2018年2月7日

SUS株式会社

## アルミパイプ構造材シリーズカタログNo.6「訂正とお詫び」

## アルミパイプ構造材シリーズカタログGF No.6 正誤表

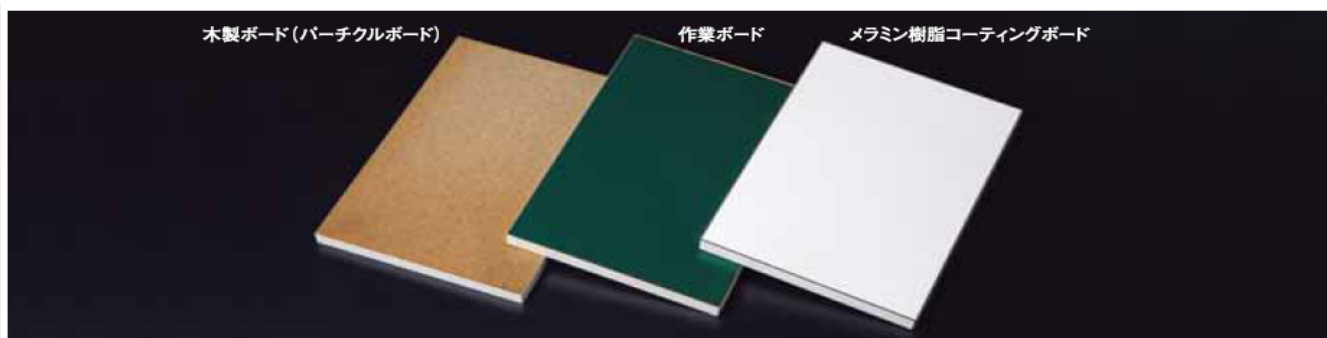
108	GF-S	165	-	-	GFJ-A62	プレートコネクタS 10ヶ以上の単価訂正	72	93	2015/7/1								
109	GF-S	166	-	-	GFJ-B83	ロータリーコネクタS 図中寸法誤記訂正	側面図 40、35	側面図 52、47	2017/5/16
